Melding om vedtak. Søknad om godkjenning av tiltak ved fritidsbustad i Hovden landskapsvernområde. Eigedom 1/249 i Bykle kommune.

Utvalg	Utvalgssak	Møtedato
AU i verneområdestyret for SVR	51/21	01.10.2021

Søknad om godkjenning av tiltak ved fritidsbustad i Hovden landskapsvernområde. 1/249 Frode Tvinde. Bykle kommune.

Flyfoto 2019. Raud line syner vernegrensa. Blå line syner eksisterande fyllingsfot:

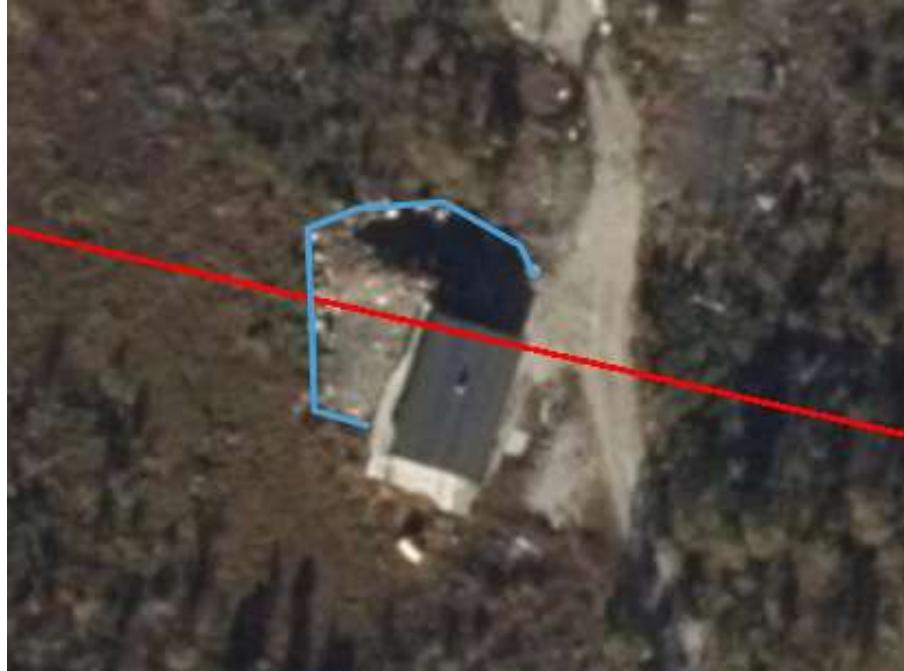
Lengda på eksisterande fylling vest for fritidsbustaden er om lag 20 meter og med ei høgde frå 1,5 til 3 meter. Breidda målt frå kant av veranda og ut til fyllingsfot varierer frå 5 til 8,5 meter. Eit grovt overslag tilseier at det totalt er køyrd på 50 – 60 m³ masse. Ein monaleg del av fyllinga ligg som nemnd utanfor verneområdet.

Med heimel i naturmangfoldloven § 48 får Frode Tvinde løyve til å fylle på og planere ut massar vest for hytta på tomt 1/249 i Hovden landskapsvernområde. Løyvet gjeld for ei mindre mengde masse og over eit mindre areal enn det er søkt om. Arbeidet skal avgrensast til det som er strengt naudsynt for å sikre stabilitet på fundament på veranda og fritidsbustad. Eksisterande fyllingsfot og skråning må flyttast minimum ein meter nærmare fritidsbustaden.

- Bruk av anleggsmaskiner for gjennomføring av tiltak skal berre skje innafor eksisterande inngrepssone.
- Skråning skal revegeterast naturleg
- Før igangsetting skal eksisterande fyllingsfot merkast med stolpar som vert ståande gjennom anleggsperioden.
